# 改善箇所説明図

## 基準不適合発生箇所

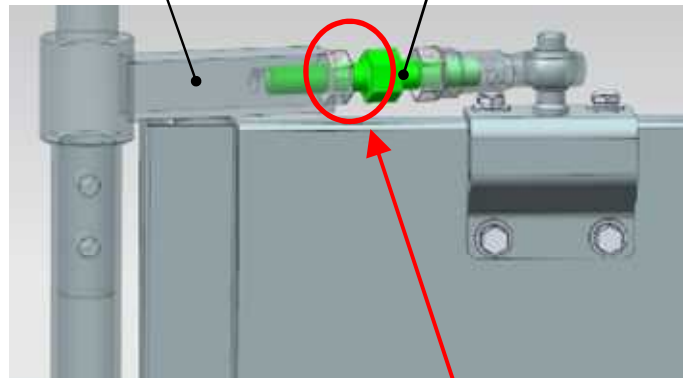
大型路線バス等において、前側乗降口のグライドスライドドア上部に装着されているターンバックルの強度が不適切なため、ターンバックルに亀裂が生じるものがある。そのため、そのままの状態で使用を続けると、ターンバックルが折損して当該ドアの開閉が出来なくなるおそれがある。

全車両、グライドスライドドアのターンバックルを対策品に交換する。

識別 : 作業完了車には、ターンバックルに白色ペイントを塗布する。
